改善箇所説明図

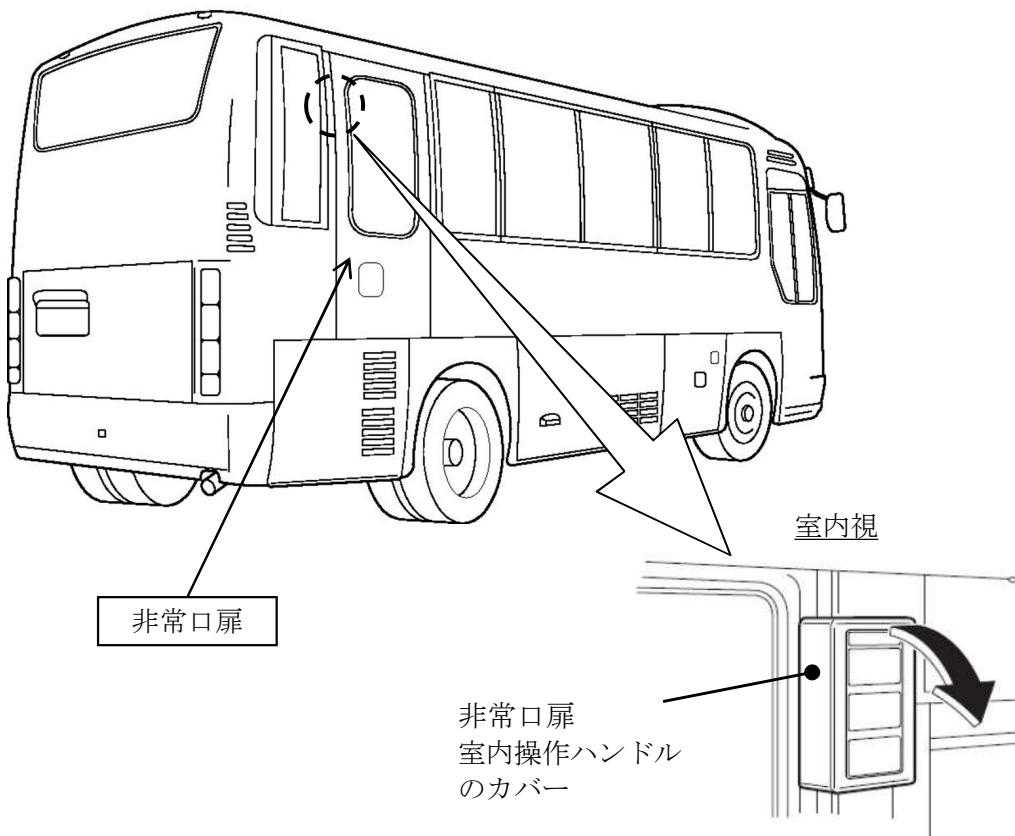
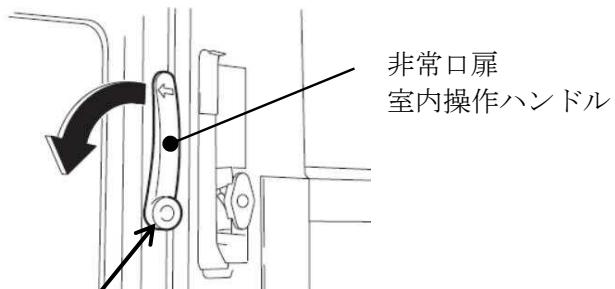
基準不適合発生箇所

非常口扉の室内操作ハンドルの溶接が不適切なため、強度が不足しているものがある。そのため、ハンドルを操作した場合、溶接が外れ、非常口扉を開けることができなくなるおそれがある。

全車両、非常口扉の室内操作ハンドルを点検し、溶接が不適切なものは、扉を良品に交換する。

識別: 改善済車両にはシリアルナンバープレート付近に白色ペイントを塗布する。
